HØYDER OG TAKFORM

Høringsforslag 2024

Reviderte høyder og takform

Høyder og takform

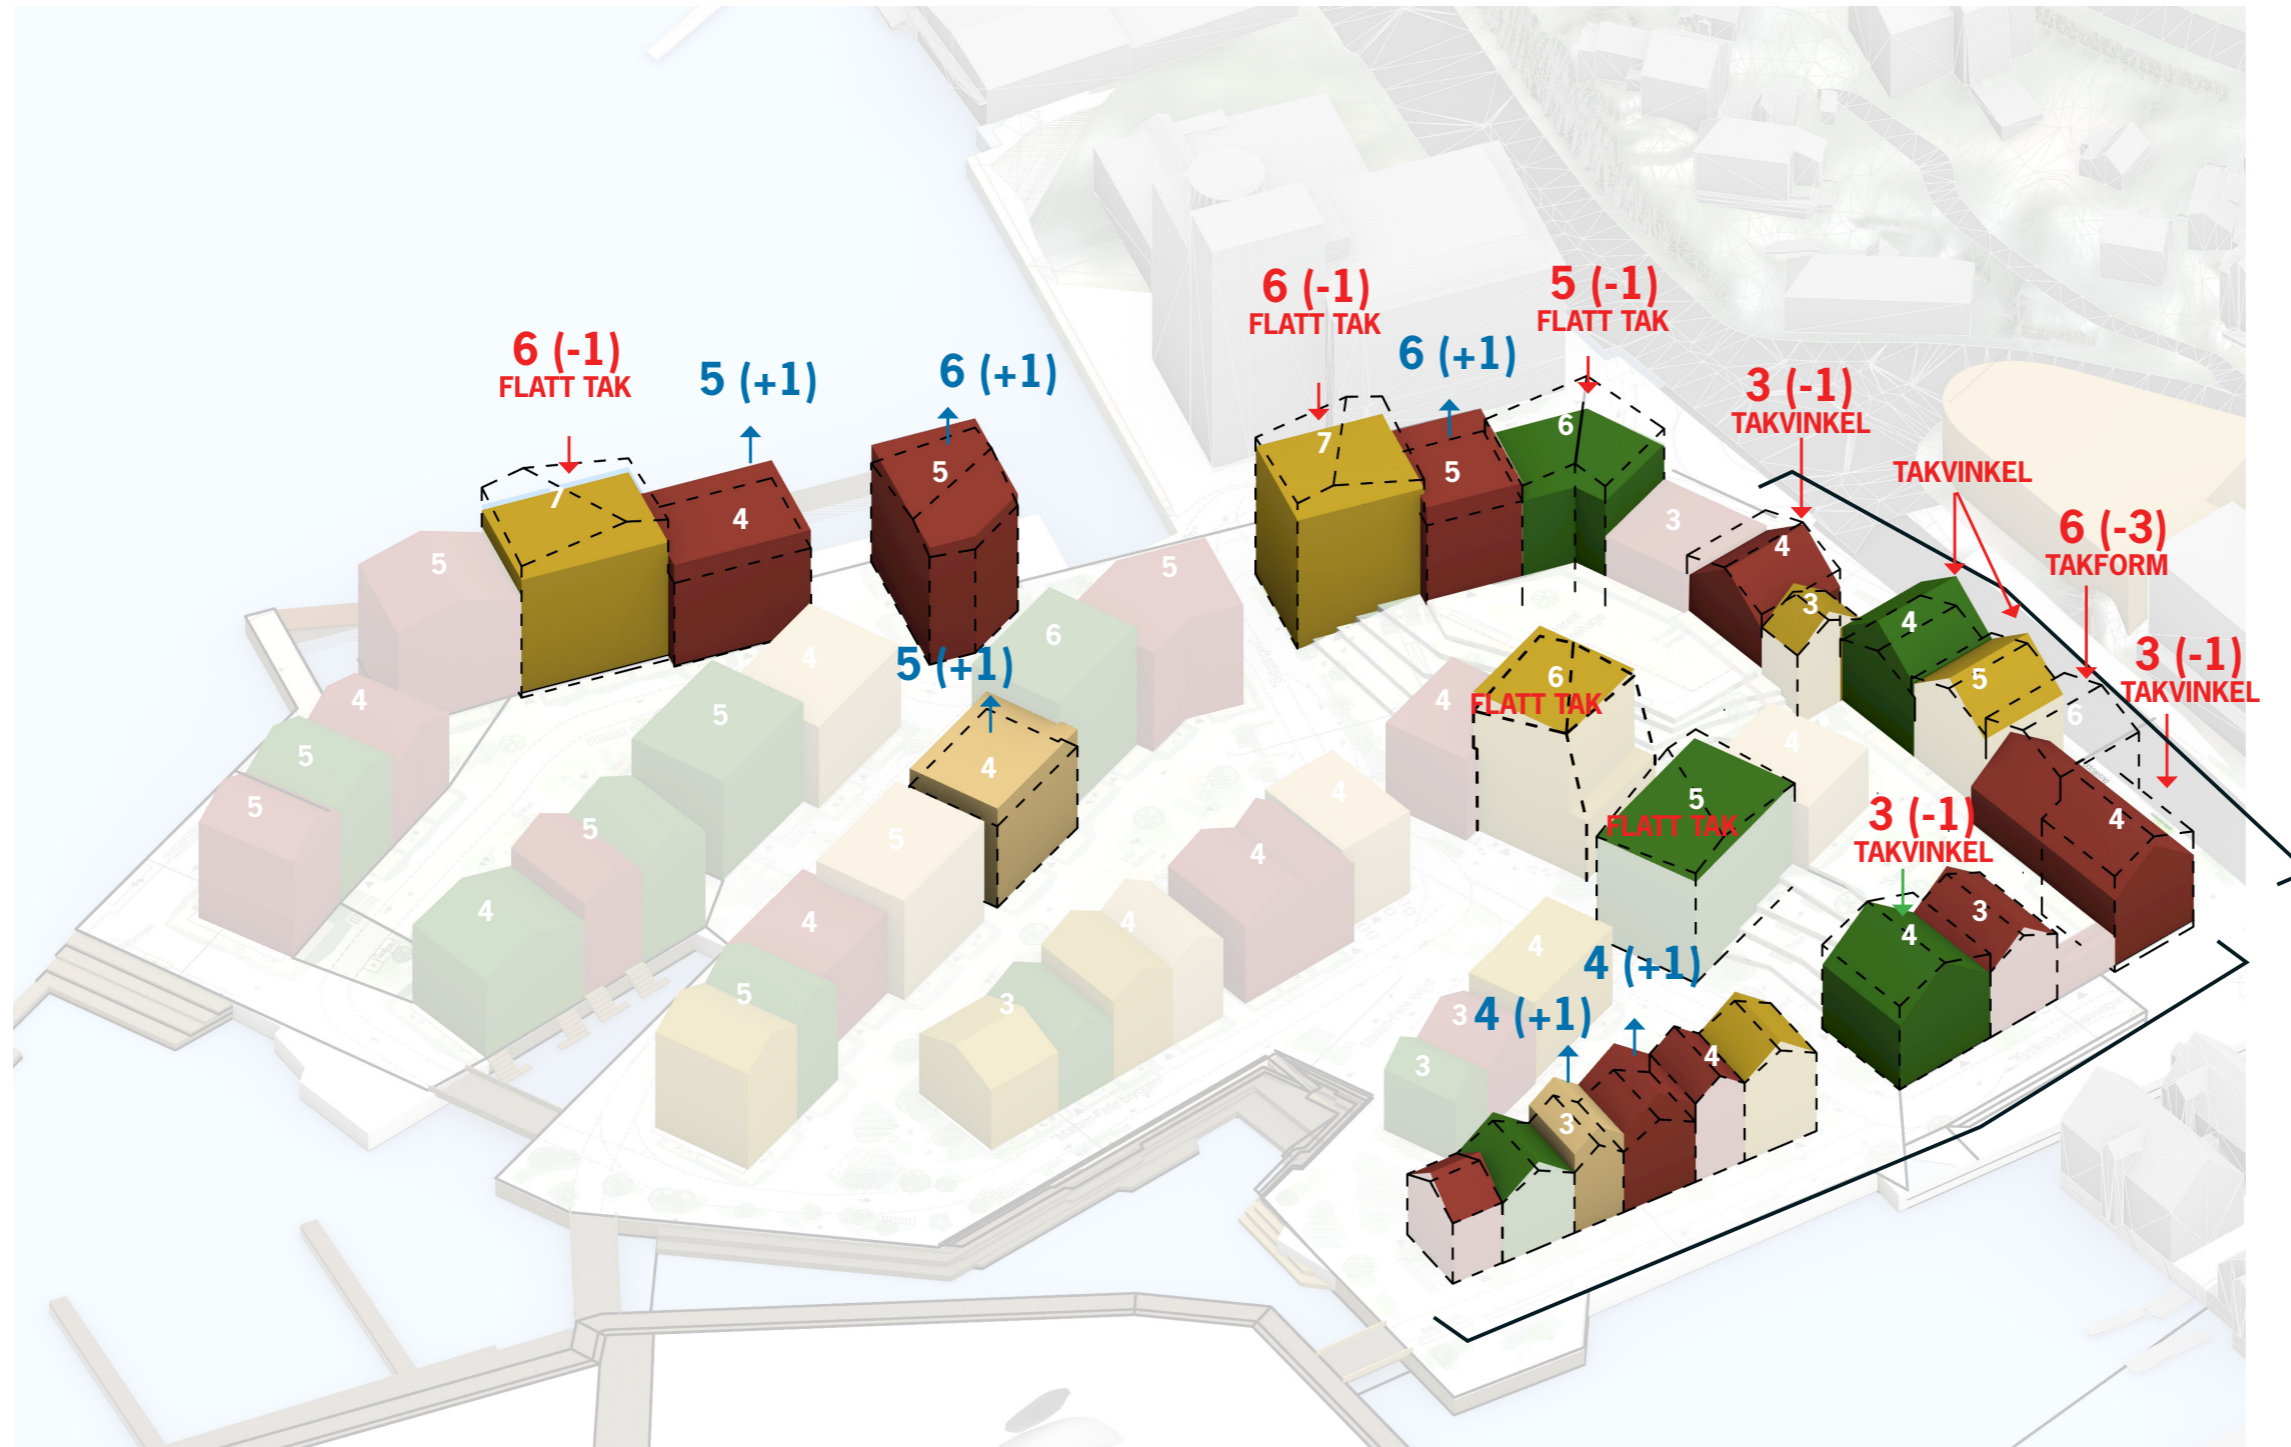
Illustrasjon viser volumer med høyder fra gjeldene høringforslag, 2024

Reviderte høyder og takform

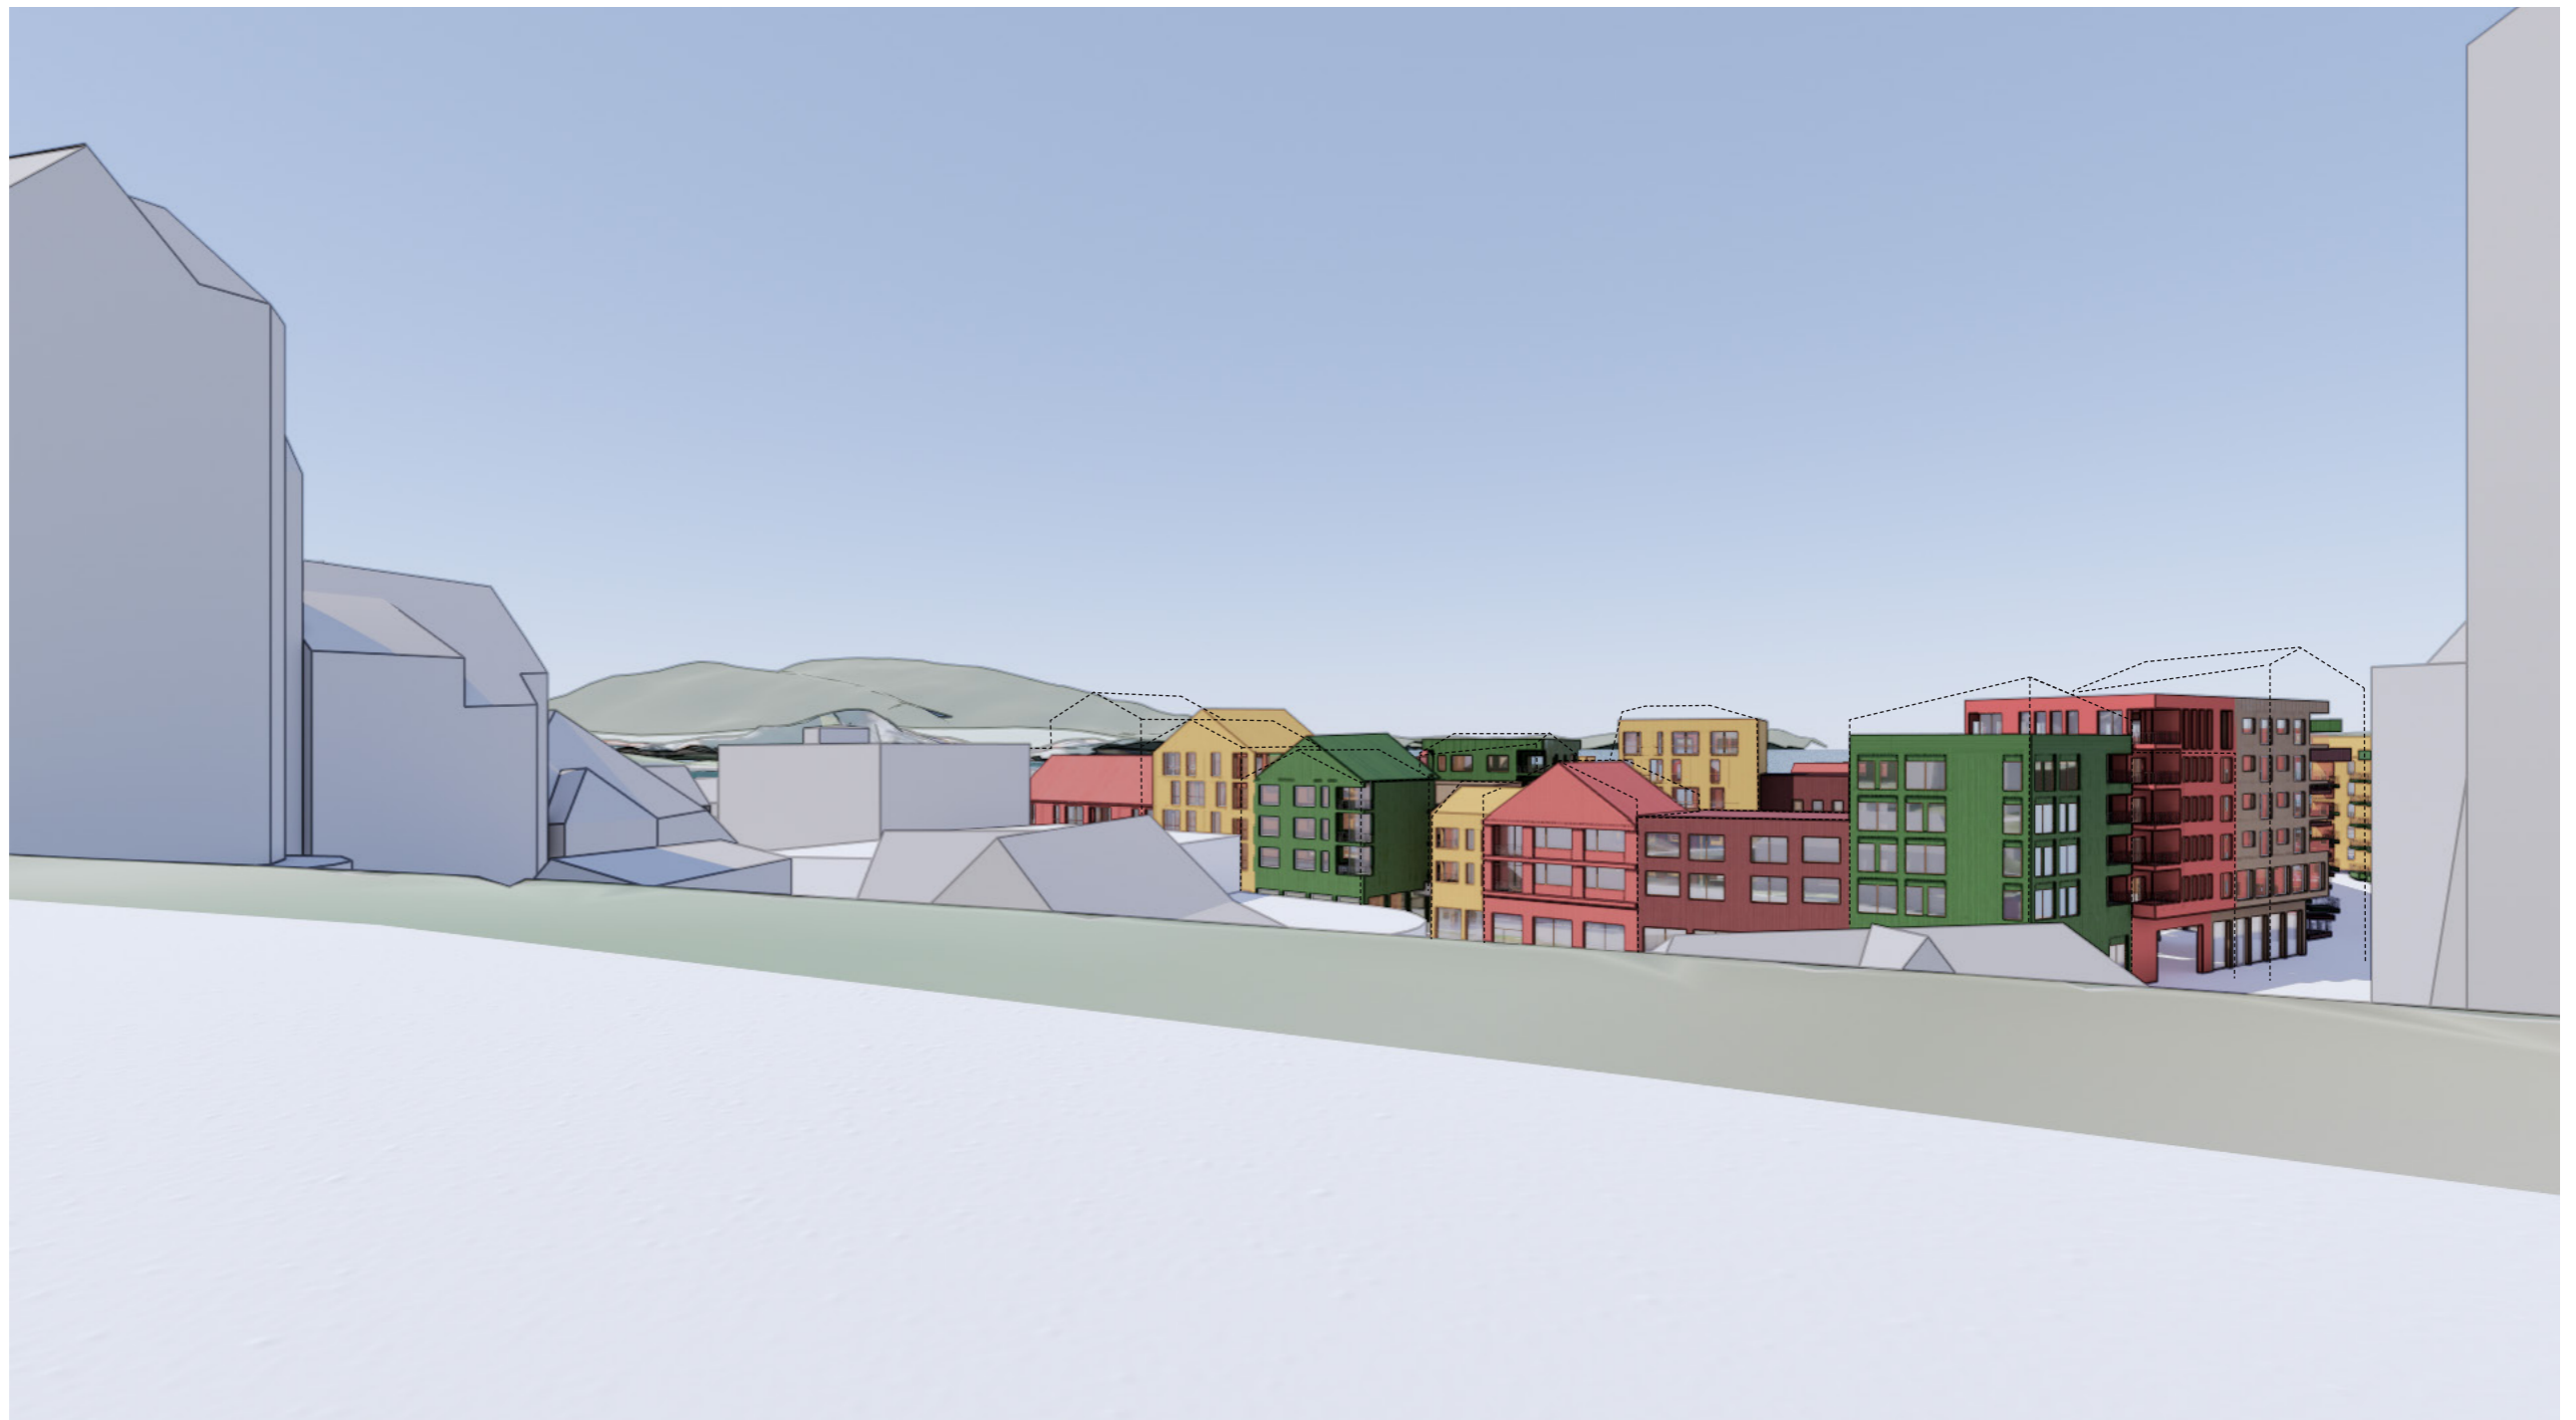
Illustrasjon viser omfordeling av høyder, takform og takvinkler

KBA10:

- Øverste etasjer, redusert fotavtrykk f.o.m. 3. et. iht. bestemmelser

KBA14 og KBA08 (mot Sjøgaten):

- Grønt bygg redusert 1. etasje
- Takvinkler mot Sjøgaten, 35 og 33 grader (hjørnebygg mot smuget 23 grader)

Amalie Skrams vei**Reviderte høyder og takform****KBA10:**

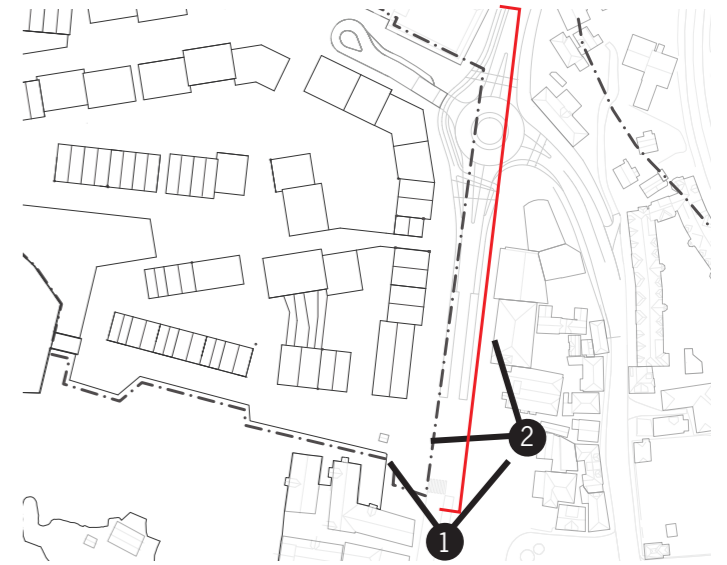
- Øverste etasjer, redusert fotavtrykk f.o.m. 3. et. iht. bestemmelser

KBA14 og KBA08 (mot Sjøgaten):

- Grønt bygg redusert 1. etasje
- Takvinkler mot Sjøgaten, 35 og 33 grader (hjørnebygg mot smuget 23 grader)

HØRINGSFORSLAG 2024

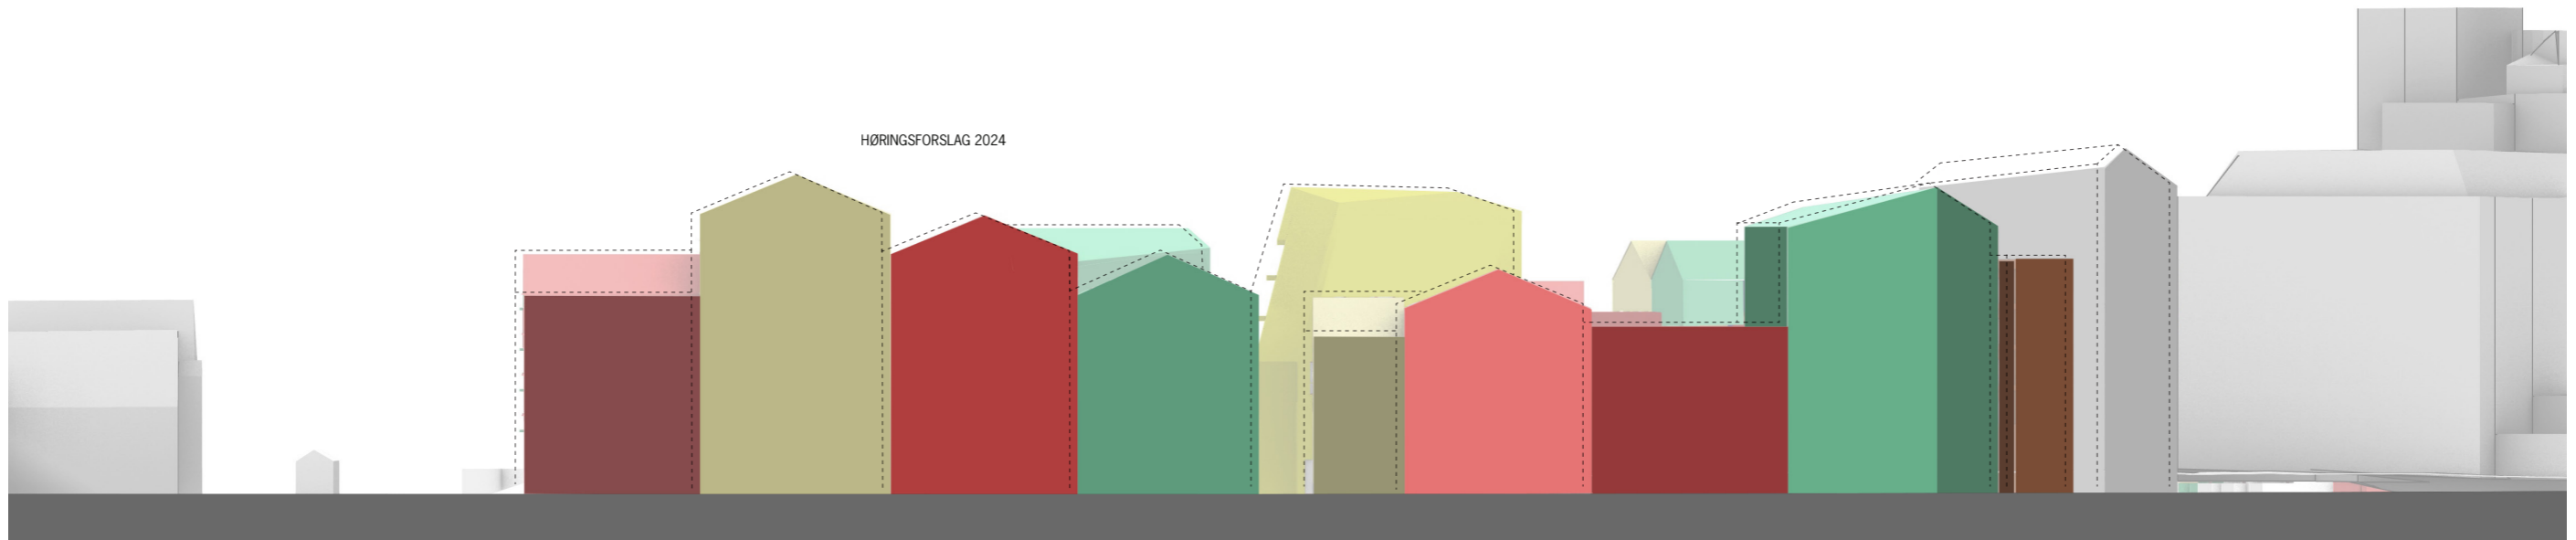
KBA10:

- Øverste etasjer, redusert fotavtrykk f.o.m. 3. et. iht. bestemmelser

KBA14 og KBA08 (mot Sjøgaten):

- Grønt bygg redusert 1. etasje
- Takvinkler mot Sjøgaten, 35 og 33 grader (hjørnebygg mot smuget 23 grader)
